**Comité d'experts du transport des marchandises dangereuses
et du Système général harmonisé de classification
et d'étiquetage des produits chimiques****Sous-Comité d'experts du transport
des marchandises dangereuses****Cinquante-quatrième session**

**Questions relatives au Système général harmonisé
de classification et d'étiquetage des produits chimiques
(SGH) : Utilisation du Manuel d'épreuves et de critères
dans le contexte du SGH****Sous-Comité d'experts du Système général harmonisé
de classification et d'étiquetage des produits chimiques****Trente-sixième session**

**Critères de classification et communication des dangers
y relatifs : Travaux du Sous-Comité d'experts
du transport des marchandises dangereuses (TMD)
sur des questions intéressant le Sous-Comité SGH****Utilisation du Manuel d'épreuves et de critères
dans le contexte du SGH****Communication du Président du Groupe de travail des explosifs
du Sous-Comité d'experts du transport des marchandises
dangereuses (Sous-Comité TMD) au nom de son Groupe***

Figure 20.1 a) : renuméroter en tant que figure 20.1 et remplacer la figure et son titre par le texte suivant

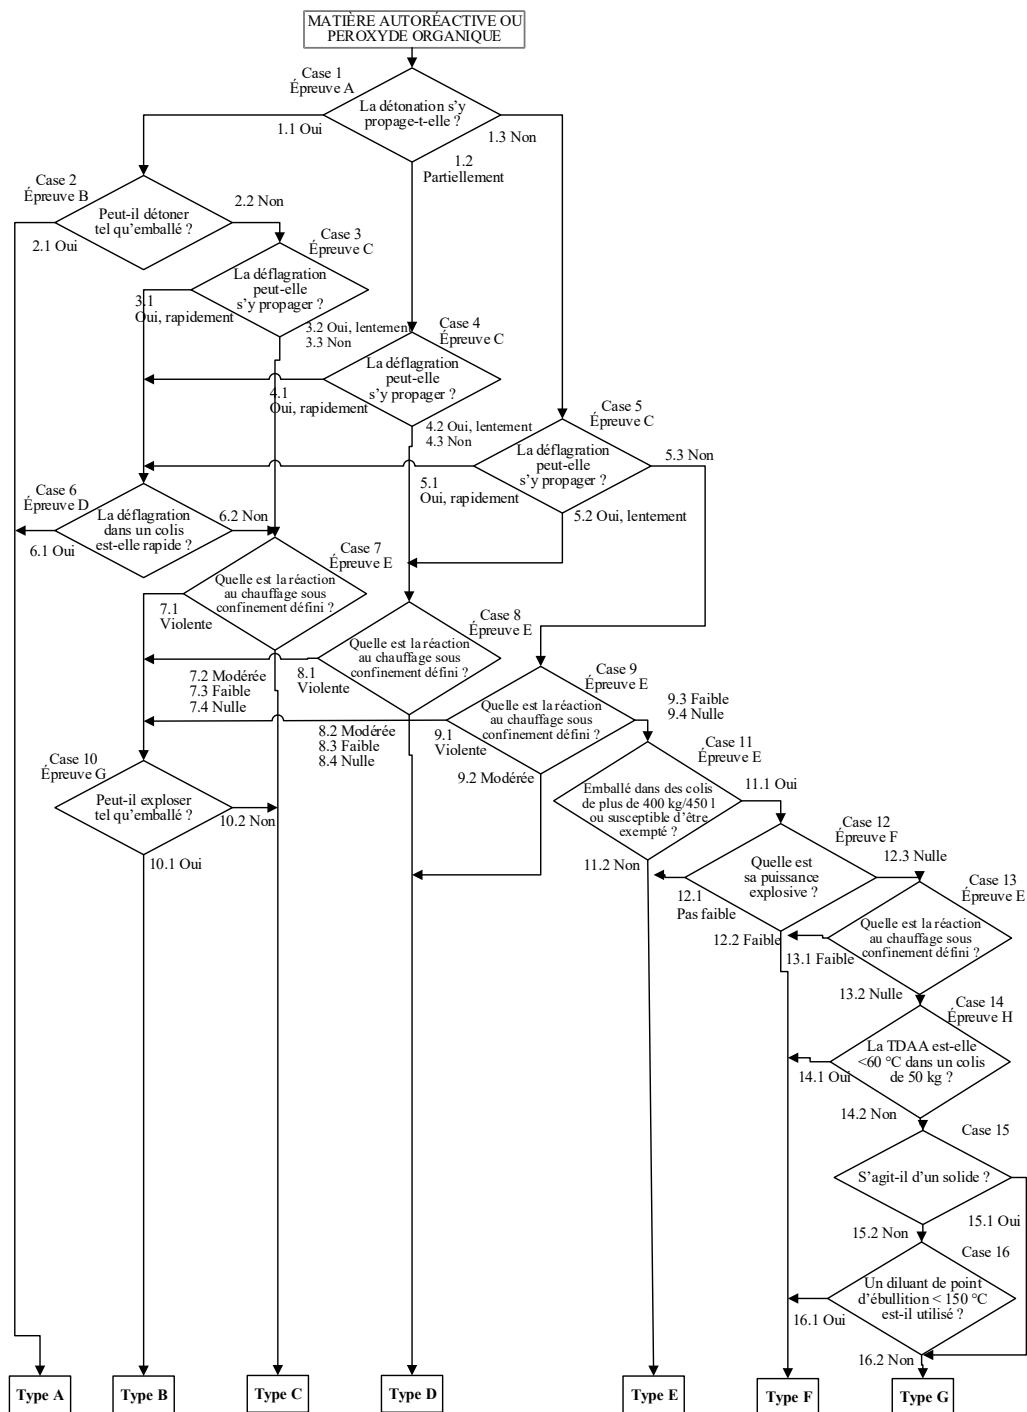
Supprimer la figure 20.1 b)

Ajouter le nota suivant à la nouvelle figure 20.1 :

Nota : Aux fins du transport :

- Type A : non admis au transport tel qu'emballé ;
- Type B : admis au transport en colis ne contenant pas plus de 25 kg de matière (masse nette) avec une étiquette de risque subsidiaire de « matière explosible » ;
- Type C : admis au transport en colis ne contenant pas plus de 50 kg de matière (masse nette) ;
- Type D : admis au transport en colis ne contenant pas plus de 50 kg de matière (masse nette) ;
- Type E : admis au transport en colis ne contenant pas plus de 400 kg/450 l de matière ;
- Type F : transport en GRV ou en citerne envisageable ;
- Type G : exemption envisageable.

Remplacer la figure 20.3 actuelle en la modifiant comme suit :

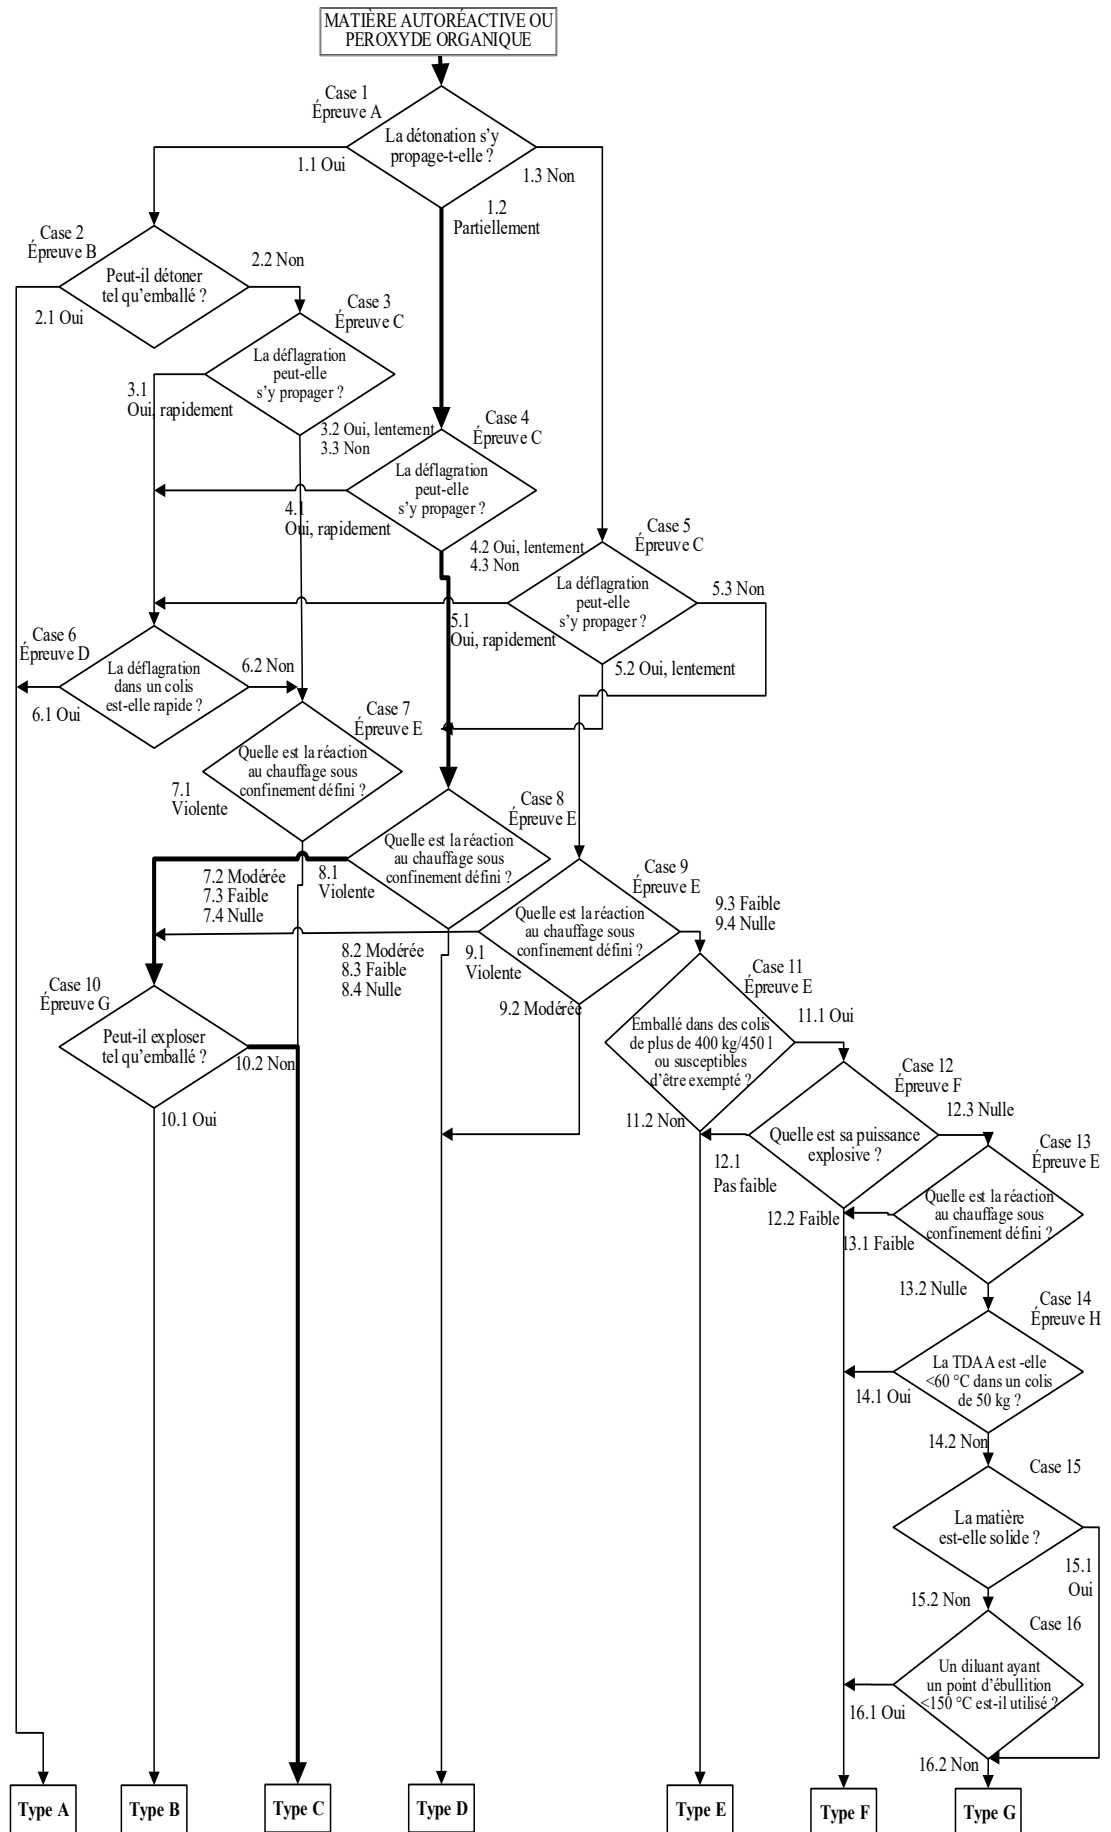
Figure 20.2 Dans la version anglaise, modifier la question à la ligne 3 comme suit : « Does it propagate... » ; Modifier la question à la ligne 4 comme suit : « La déflagration peut-elle s'y propager ? ». À la ligne 6, supprimer « pour le transport ».
